**COMMUNE
DE
CASTELNAUDARY**

**PERMIS DE CONSTRUIRE
DELIVRE PAR LE MAIRE AU NOM DE LA COMMUNE
2024 R 0068**

Demande déposée le 02 octobre 2023 - Complétée le : 27 novembre 2023		N° PC 11076 23 00040
Par : Demeurant à : Représenté par : Pour : Sur un terrain sis à : Références cadastrales :	SAS O'CASTEL 211 Route de Villasavary 11400 CASTELNAUDARY Monsieur Pierre Olivier BOURDAIN Nouvelle construction 211 Route de Villasavary 11400 CASTELNAUDARY XA 20, XA 21	Surface de plancher : 310 m² Destination : Création d'un bâtiment destiné à accueillir un restaurant, d'une terrasse, d'un Drive et de stationnements

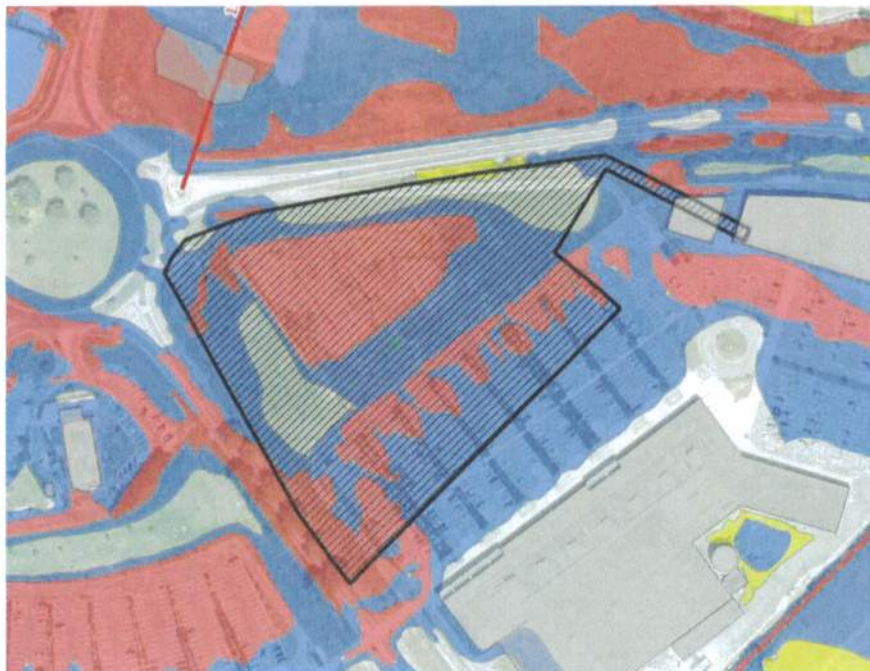
Cependant, dans le cadre de la future révision du PPRI (prévue en 2024), les nouvelles études d'aléas démontrent une évolution des aléas sur la parcelle (voir plan ci-après).

Le projet initial implantait le bâtiment en zone d'aléa fort (en rouge) et en zone d'aléa modéré (en bleu).

La nouvelle proposition d'implantation, en date du 14 décembre 2023, le situe en zone d'aléa modéré et hydrogéomorphologique.

Le projet peut être autorisé au titre du R111.2 du code de l'urbanisme, sous réserve de surélever les planchers de 0,70 m en zone d'aléa modéré ou 0,60 m en zone d'aléa hydrogéomorphologique.
